新竹縣政府工程查核代表照片表

拍攝日期：109.05.20

工程名稱：竹 47 線南坑橋及周邊道路改善工程

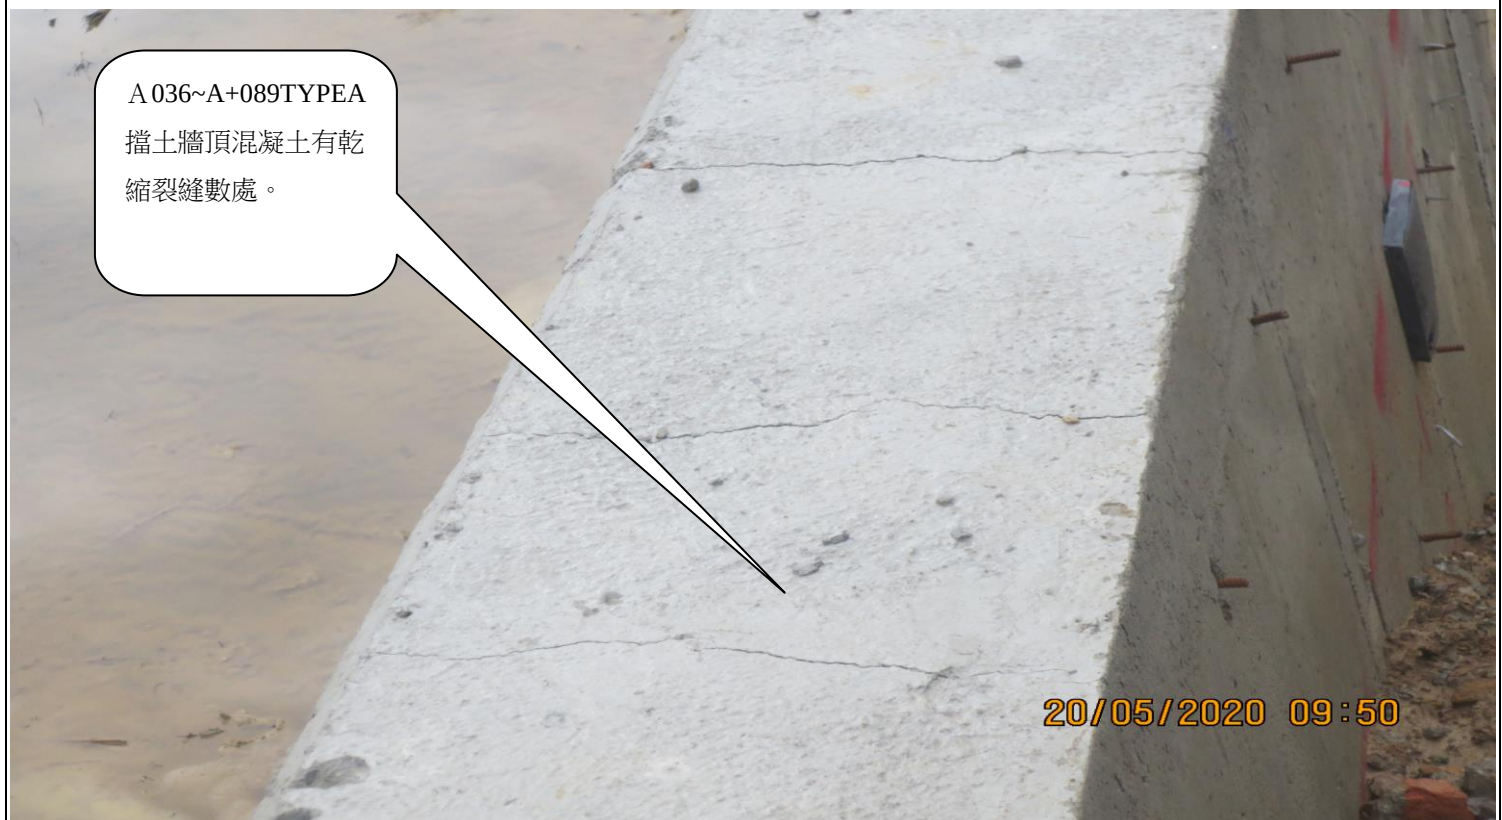
B+036 農路擋土牆混凝土蜂窩一處。

B+036 農路擋土牆混凝土蜂窩一處。
